# Criticità sulle ciclabili di c.so Lecce e c.so Svizzera

28 Luglio 2022

La Consulta della Mobilità Ciclistica e Moderazione del Traffico – organo ufficiale del Consiglio Comunale della Città di Torino – scrive per portare a conoscenza di alcune gravi **criticità in fase realizzativa sui nuovi assi ciclabili di c.so Lecce e c.so Svizzera**, oggetto dei lavori in corso, finanziati con il Decreto Ciclovie.

## CORSO LECCE | Criticità - Lessona | Mancanza di banchina a protezione dell'attraversamento

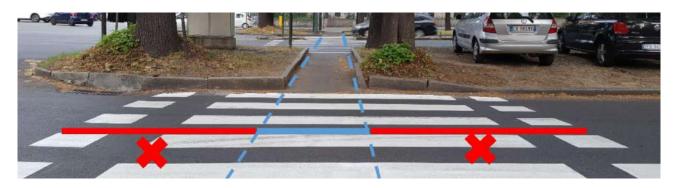
All'angolo con via Lessona, è emersa una forte velocità delle auto in svolta a destra, dal controviale verso via Lessona. L'ampiezza dell'incrocio induce chi guida a tagliare l'angolo, creando pericolo per chi transita in bicicletta o monopattino. Il raggio di curvatura è troppo elevato.

Per una maggiore sicurezza, la Consulta suggerisce di ridurre il raggio di curvatura, realizzando un naso rialzato a protezione dell'attraversamento ciclabile, all'esterno della zebratura, senza intaccare la sezione ciclabile, per una svolta in auto più larga e lenta, rispettando la precedenza all'attraversamento ciclopedonale. La zebratura, da sola, non è sufficiente, perchè poco rispettata, e sarà anche luogo di malasosta in prossimità dell'intersezione, inficiandone la visibilità.

# CORSO SVIZZERA ovest | Criticità - Pessinetto | Restringimento ciclabile con gradino

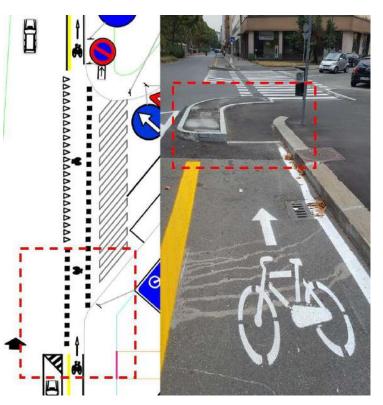
Su corso Svizzera, angolo via Pessinetto, la scelta realizzativa in fase di cantiere è stata di deviare la ciclabile sul marciapiede. Ciò si porta dietro notevoli criticità, tra cui:

- Intersezione dei flussi ciclabili e pedonali, che invece andrebbero distinti e separati
- Forte rischio di collisioni tra persone a piedi e su due ruote.
- Zigzag, deviazioni e restringimenti per i cittadini, quando si poteva semplicemente "andare dritto".
- un gradino con spigoli, non segnalato, che dimezza lo spazio utile per il passaggio: Una soluzione realizzativa critica e pericolosa, totalmente difforme dal progetto approvato, che non avrebbe certo ricevuto un parere favorevole della Consulta (che si ricorda essere

# CORSO SVIZZERA ovest | Criticità – Banchina Bus | Restringimento ciclabile con gradino

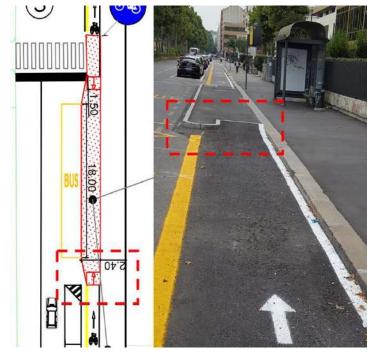
Un'altra criticità della ciclabile di corso Svizzera (ovest) è in prossimità di una banchina per la fermata dei bus: un gradino con spigoli, non segnalato, che dimezza lo spazio utile per il passaggio.

Una soluzione realizzativa in fase di cantiere assai critica e pericolosa, difforme dal progetto approvato, che non avrebbe certo ricevuto un parere favorevole della Consulta. La sezione rimanente della ciclabile (ca. 1m) è largamente insufficiente a garantire un passaggio in sicurezza.

Una grandissima criticità, su cui la Consulta chiede di intervenire prontamente.

## CORSO SVIZZERA est | Criticità | Ciclabile su marciapiede

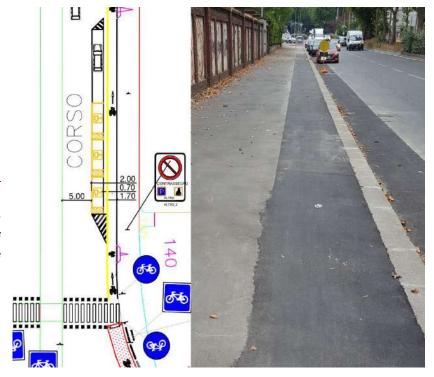
La Consulta constata, solo a cantiere ultimato, che la soluzione realizzativa adottata su corso Svizzera (est) non è una monodirezionale su strada, ma una ciclopedonale su marciapiede.

Una soluzione realizzativa in fase di cantiere totalmente difforme dal progetto approvato, che non avrebbe certo ricevuto un parere favorevole della Consulta (che si ricorda essere obbligatorio, la cui mancanza porta a un vizio di forma).

La Consulta ricorda che un percorso ciclopedonale crea conflitti tra utenti "vulnerabili" della strada, a piedi e in bici. Oltre a contendersi gli

spazi, ci saranno fraintendimenti: in bici si è convinti di poter scampanellare per chiedere strada libera, mentre le persone a piedi pensano di potersi muovere affiancati occupando tutto il percorso a disposizione.
